**Avis de la Mission régionale d'autorité environnementale de
Nouvelle-Aquitaine sur le projet de modification n°1 du plan local
d'urbanisme intercommunal (PLUi) de la communauté de
communes du Sud-Gironde (33)**

n°MRAe 2024ANA90

Dossier PP-2024-16328

Porteur du Plan : Communauté de communes du Sud-Gironde
Date de saisine de l'Autorité environnementale : 26 juillet 2024
Date de l'avis de l'Agence régionale de santé : 17 septembre 2024

Figures 3 et 4 : Changements de destination sur les communes de Bieujac (gauche) et de Castets-et-Castillon (droite)

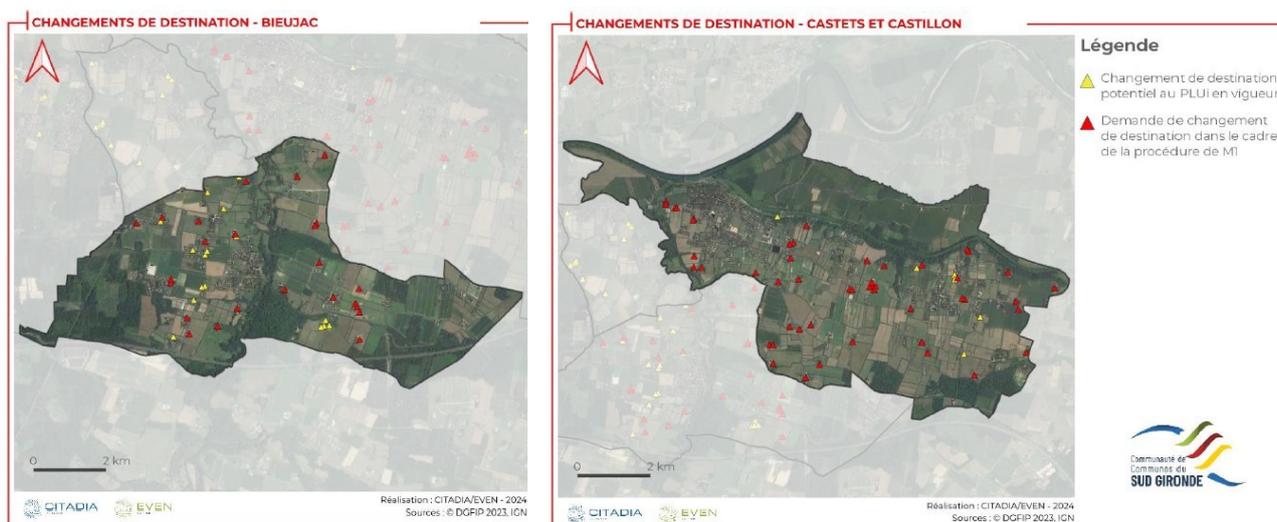
La MRAe considère que l'analyse des incidences sur les paysages mérite d'être approfondie en tenant compte de l'ensemble des évolutions apportées au PLUi, et en identifiant les secteurs présentant des enjeux cumulés (à titre d'exemple, 48 des nouveaux bâtiments susceptibles de changer de destination sont prévus sur Castets-et-Castillon, et 24 sur Bieujac).

La MRAe s'interroge en outre sur la cohérence du projet de modification n°1 avec les enjeux affichés dans le rapport de présentation du PLU « d'arrêt du mitage et de promotion d'un urbanisme des courtes distances »⁸. **Elle recommande de reconsidérer le nombre et la dispersion sur le territoire des STECAL et des bâtiments autorisés à changer de destination dans l'optique de ne pas aggraver les menaces identifiées en matière de dégradation des paysages.**
